柏崎刈羽原子力発電所第7号機 工事計画審査資料	
資料番号	KK7-046 改2
提出年月日	2020年 6月 25日

工事計画に係る説明資料

(液状化検討対象層を踏まえた支持性能評価)

柏崎刈羽原子力発電所 第7号機
工事計画認可申請に係る論点整理について
(指摘事項に対する回答)

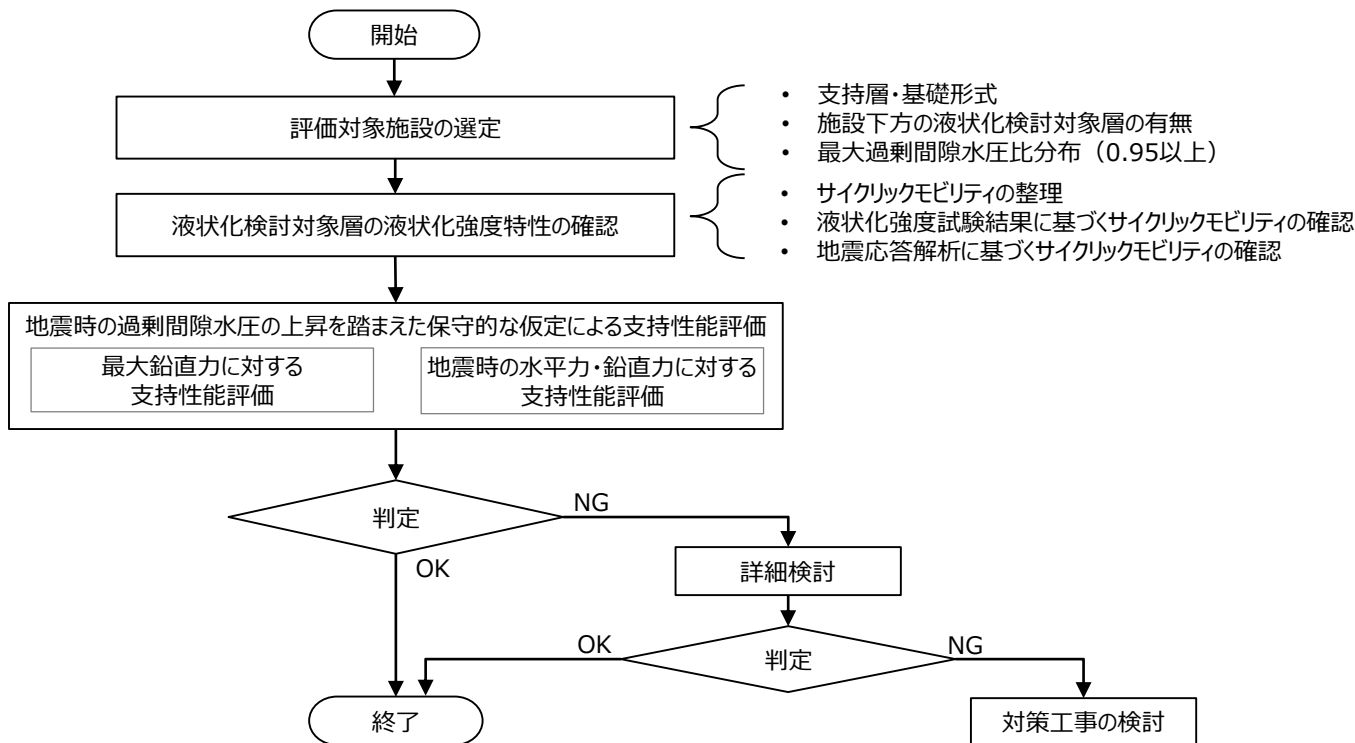
No.	実施日	指摘事項
1	令和2年5月26日 第863回 審査会合	岩盤に支持されていない取水路及びスクリーン室の支持地盤について、A2s層の有効応力解析の結果を踏まえ、サイクリックモビリティと判定した根拠及び妥当性を示した上で、支持地盤が支持力を有している根拠及び妥当性を説明すること。
